MESURE DE CORRECTION URGENTE SUR LES DISPOSITIFS MÉDICAUX NOTIFICATION DE SÉCURITÉ

Objet :	<i>Outrepassement non intentionnel d'un plan de traitement avec asservissement respiratoire</i>
Produit concerné :	<i>Systèmes d'administration de traitement TrueBeam, TrueBeam STx, VitalBeam et EDGE</i>
Version :	<i>2.0 et 2.5 (antérieures à 2.5MR2)</i>
Référence/Identifiant :	<i>CP-2018-01713</i>
Date de la notification :	<i>21-08-2018</i>
Type de mesure :	<i>Notification et mesure de correction</i>

Figure 1 Message d'outrepassement de l'asservissement respiratoire entouré de rouge.

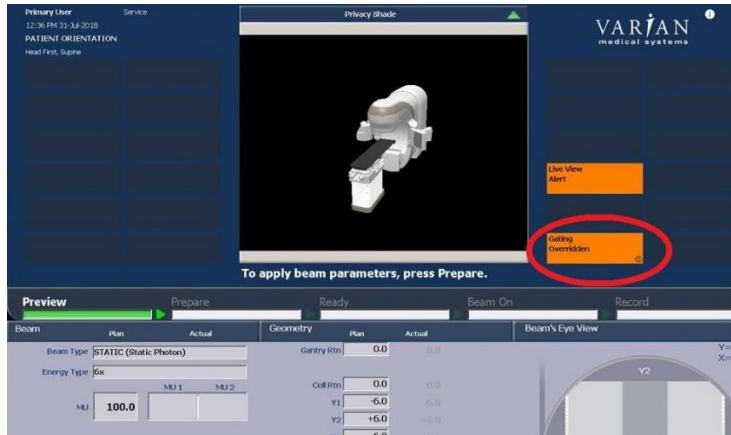
Le problème apparaît lorsqu'un patient avec un *plan de traitement avec asservissement respiratoire* attribué à un système TrueBeam (TrueBeam A) est déplacé vers un second système TrueBeam (TrueBeam B) pour l'administration du traitement. Si le dispositif d'asservissement respiratoire du TrueBeam A a été sélectionné de manière permanente pour le traitement initial sur un plan de traitement asservi, lorsque ce plan ou un autre plan asservi pour ce patient est chargé sur le TrueBeam B, un message orange s'affiche dans l'application Treatment. Reportez-vous à la figure 1.

Ce message orange indique que l'asservissement prévu est outrepassé (**Gating Overridden**). L'interface MMI (Motion Management Interface) ne demandera pas à l'utilisateur de sélectionner un dispositif d'asservissement. Si l'utilisateur n'ajoute pas l'asservissement respiratoire au workflow après apparition de ce message, le traitement peut continuer sans asservissement du faisceau. L'asservissement respiratoire doit être ajouté au workflow à partir du menu Tools (Outils). Le traitement du plan sans asservissement respiratoire peut entraîner une erreur de traitement et des dommages corporels au patient.

Pour les plans de traitement où l'asservissement respiratoire est prévu, Varian recommande aux utilisateurs de contrôler les messages d'état du système et d'y prêter attention. Lorsqu'un patient ayant un plan de traitement avec asservissement respiratoire est déplacé vers un second système TrueBeam, les utilisateurs **doivent** vérifier que l'asservissement respiratoire prévu n'est pas outrepassé.

Si l'asservissement est outrepassé, les utilisateurs doivent le sélectionner à nouveau dans le menu Tools (Outils). Veuillez contacter le service d'assistance Varian pour toute question relative à la sélection de l'asservissement respiratoire dans le menu Tools (Outils).
